Formularios, Plazos y Medios para la remisión de registros de mediciones de los Sistemas de Transmisión Eléctrica (Publicación)

Lima, marzo de 2018

Anexo A : Análisis de las Opiniones y Sugerencias

Gráfico 1: Periodos de Remisión de Registros de Medición a Osinerghmin

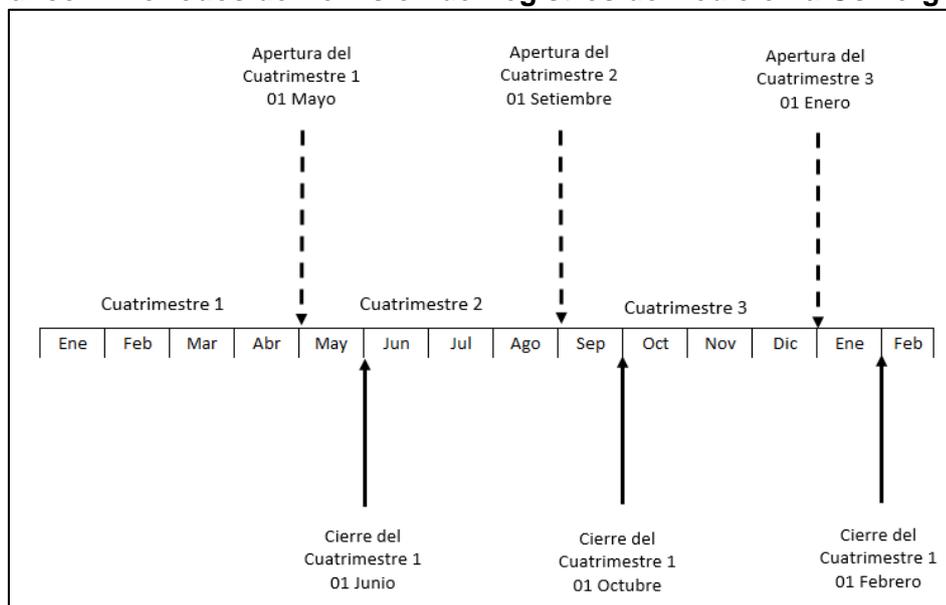
En consecuencia, ENEL DISTRIBUCIÓN sugiere que en el numeral 5.2 del Proyecto de Norma se realice la siguiente modificación:

No obstante, a fin de evitar alguna eventualidad durante la carga masiva de información y su respectiva validación de coherencia, resulta necesario ampliar el periodo de remisión como sugiere ENEL DISTRIBUCIÓN, por lo que dicho numeral quedaría redactado de la siguiente manera:

“5.2 El período para la remisión de información por parte del titular se inicia el día uno (01) y concluye el primer día del mes sub siguiente al cierre del cuatrimestre anterior, a través de portal internet del Sistema de Información, tal como se indica en el siguiente gráfico:”

Respecto al gráfico anterior, cabe comentar que, además de haberse modificado la fecha de cierre de cada cuatrimestre, se ha modificado el título del gráfico con la finalidad de tener una mejor comprensión del contenido del gráfico.
